**Avis de la Mission Régionale d'Autorité environnementale
Nouvelle-Aquitaine relatif à un projet de parc éolien
dans les communes de Louin et d'Airvault (79)**

n°MRAe 2022APNA132

dossier P-2022-13138

Localisation du projet : Communes de Louin et d'Airvault (79)
Maître(s) d'ouvrage(s) : SAS Parc éolien de Louin
Avis émis à la demande de l'Autorité décisionnaire : Préfète des Deux-Sèvres
En date du : 4 septembre 2022
Dans le cadre de la procédure d'autorisation : Autorisation environnementale ICPE
L'Agence régionale de santé et la préfète de département au titre de ses attributions dans le domaine de l'environnement ayant été consultées.

Situation géographique du projet, étude d'impact page 15

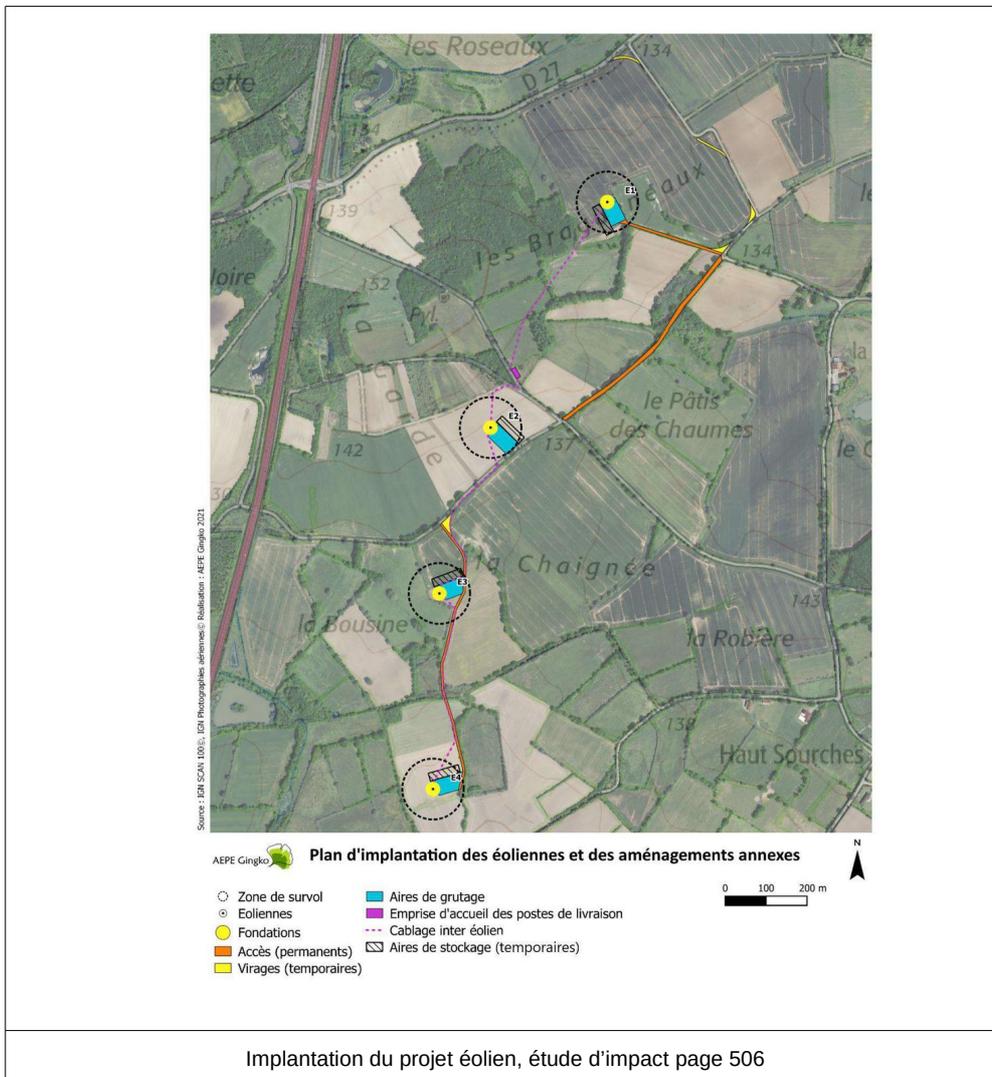
Selon l'étude d'impact (page 509), le tracé du raccordement électrique externe du parc éolien jusqu'au poste-source sera défini une fois l'autorisation obtenue. L'étude précise que le choix de raccordement au poste source se fera, en fonction des capacités restantes, sur le poste électrique existant d'Airvault ou celui de La Maucarrière planifié dans le S3REN¹.

Selon le document « réponses aux compléments », le raccordement électrique serait en revanche prévu sur la ligne RTE 90 kV existante à Boussais. Le parc éolien serait raccordé à un poste source privé HTB (poste de transformation sous maîtrise d'ouvrage du porteur de projet). La création d'une ligne électrique privée de 30kV serait assurée par le porteur de projet.

La MRAe relève que le raccordement du parc constitue un élément indissociable de son fonctionnement, et que différentes possibilités de raccordement sont évoquées, sans qu'aucune ne soit intégrée dans la démarche d'évaluation des impacts du projet. Une clarification de la solution retenue et des précisions sont donc attendues sur ce point.

Enjeux relatifs aux habitats naturels et aux haies, étude d'impact page 124 et Inventaire des zones humides page 318

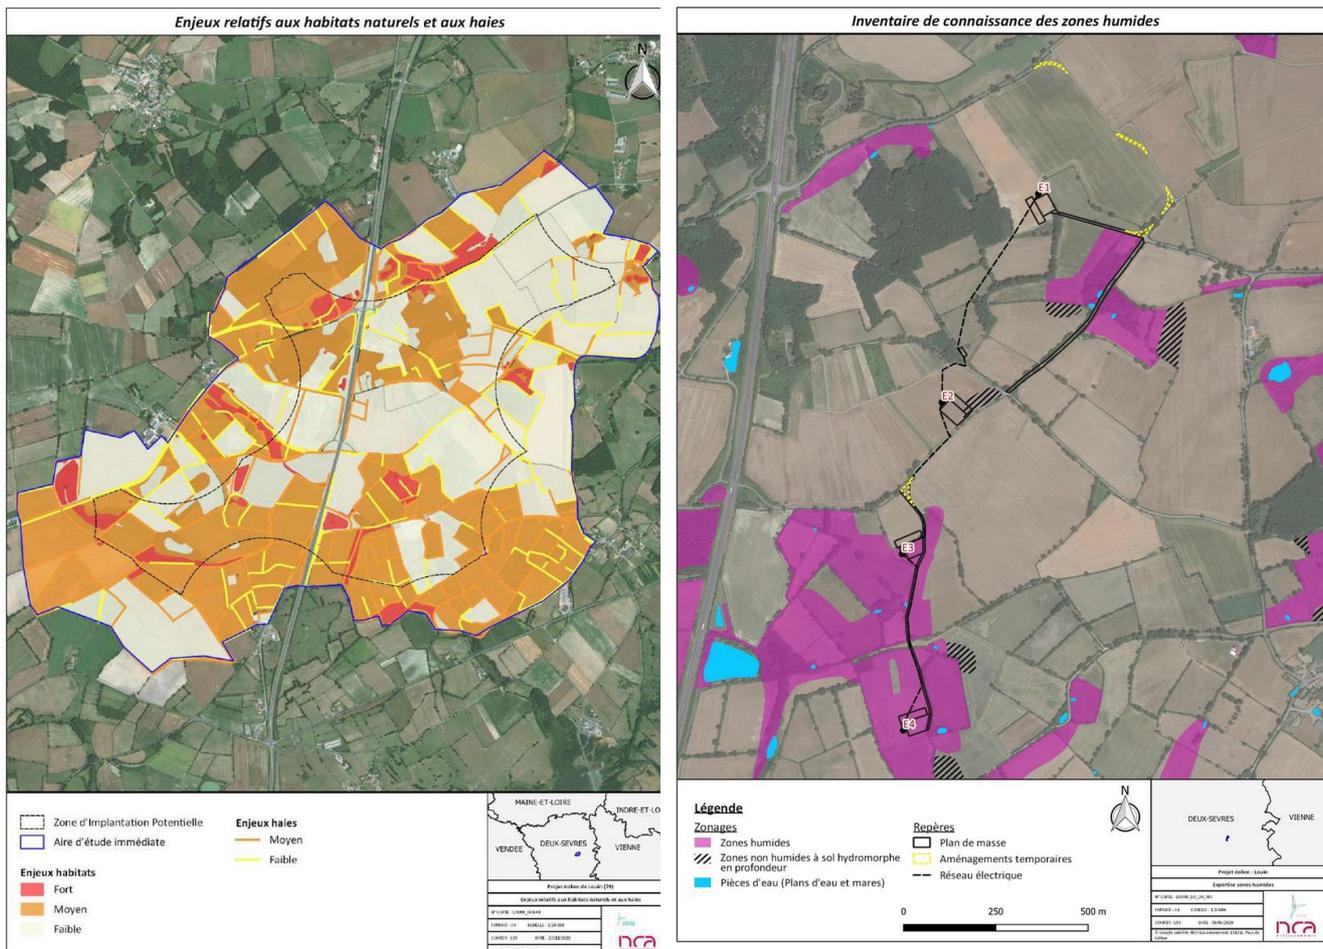
L'étude d'impact ne présente pas de cartographie des zones humides sur l'ensemble de la zone d'implantation potentielle, mais seulement au droit de l'implantation des éoliennes. Cela ne permet pas d'avoir une appréhension complète de cet enjeu, et d'évaluer au bon niveau les enjeux de maintien des zones humides et leurs fonctionnalités.

La MRAe demande au porteur de projet de présenter une cartographie des zones humides au sein de la ZIP et de compléter son analyse des enjeux liés à ces zones.

Carte des projets et aménagements à effets cumulés potentiels, étude d'impact page 654

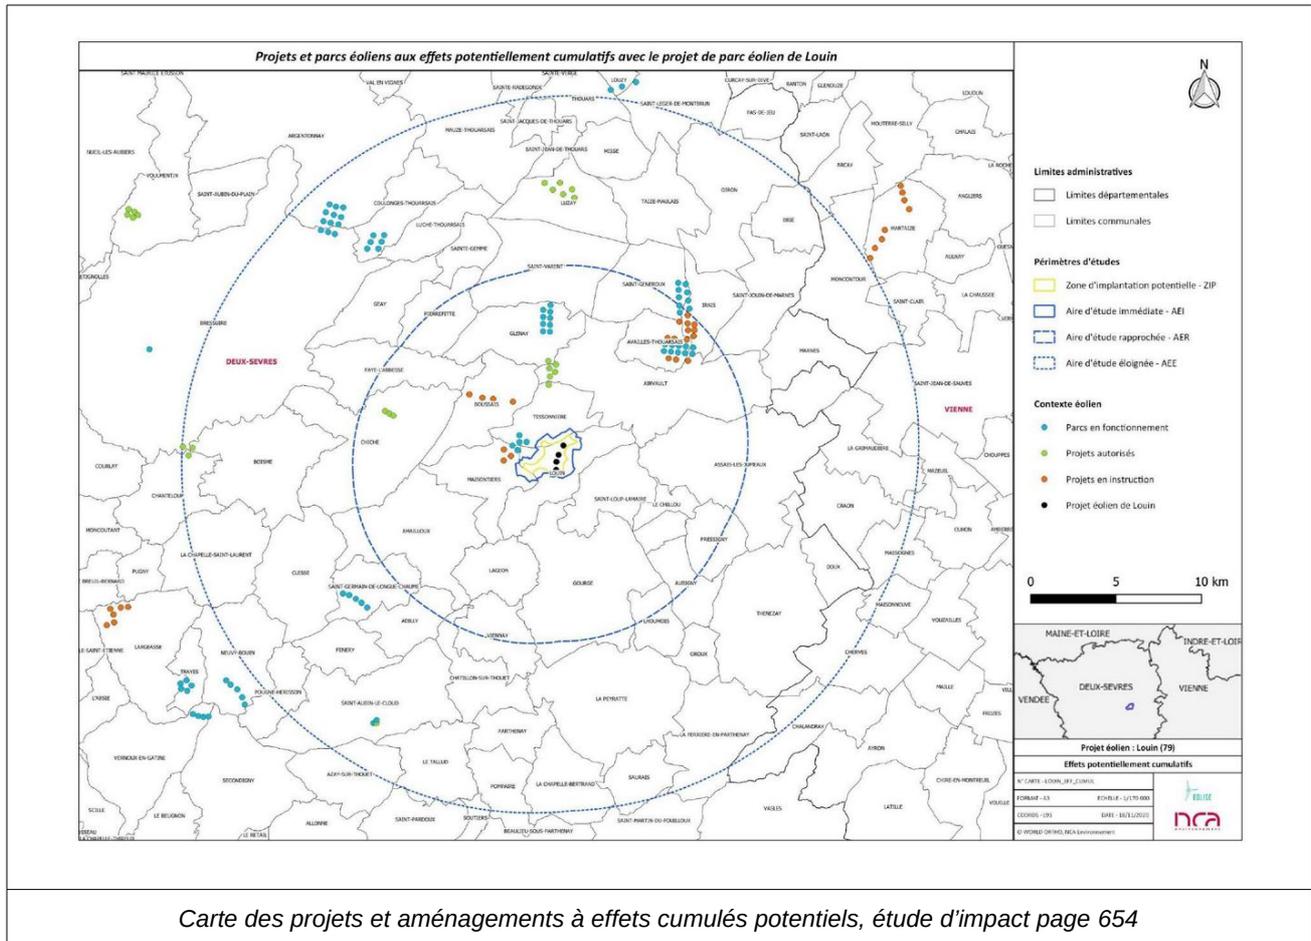
Le dossier présente les projets sur une zone de vingt kilomètres autour du site, considérés comme pouvant avoir des effets cumulés avec le parc éolien projeté (pages 650 et suivantes de l'étude d'impact). L'analyse présentée est proportionnée et ne fait pas l'objet de remarques particulières.

La MRAe relève que le pétitionnaire a analysé le retour d'expérience de la mortalité « avifaune et chiroptères » des parcs éoliens situés à proximité, dont celui de Maisonniers-Tessonnière situé à environ 900 m de la zone du projet de Louin. Il est attendu une augmentation localement significative du risque cumulé de mortalité par collision/barotraumatisme avec les autres parcs éoliens pour les espèces de chiroptères à faible dispersion. Les espèces migratrices comme la Noctule de Leisler seront elles aussi exposées à un risque accentué puisqu'elles peuvent franchir plusieurs parcs au cours d'une seule nuit.
